## Technische Mitteilung

**Gegenstand:** Gleitschirm Gurtzeug GT light der Firma Airwave, EAPR-GZ-7050/08

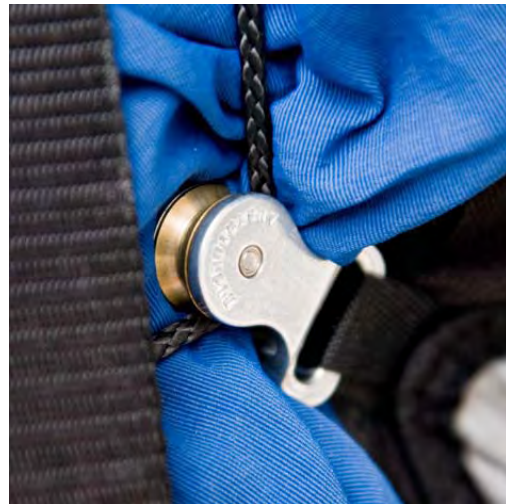
Hier kam es dazu, dass der Beschleuniger nicht, wie vorgeschrieben, auf der Innenseite der Hauptgurte vorbei geführt wurde, sondern fehlerhaft auf der Außenseite.

Dieses Beispiel zeigt sehr deutlich, dass es fahrlässig und unter Umständen auch gefährlich ist, wenn der Pilot ein neues Fluggerät in Betrieb nimmt, ohne sich mit den evtl. Besonderheiten vertraut gemacht zu haben. (Vgl. hierzu auch LuftBO §24 Satz 1)

Führungsring

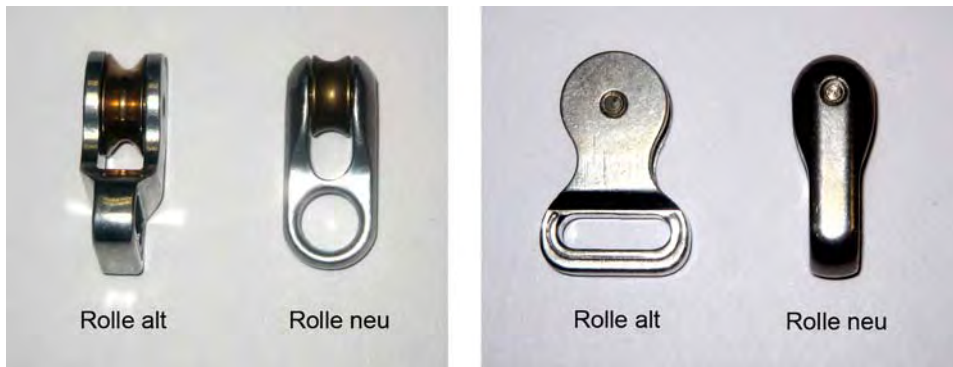
**Aufgrund der beiden Vorfälle haben wir, in direkter Zusammenarbeit mit dem Hersteller, folgende Änderungsmaßnahmen erwirkt:**

1. Das Gurtzeug erhält etwa 6 cm hinter dem Hauptgurt einen zusätzlichen Führungsring, der in der außenliegenden Führung des Beschleunigers verbindlich zu benutzen ist.

Diese zweite (außenliegende) Variante wird in das Handbuch aufgenommen
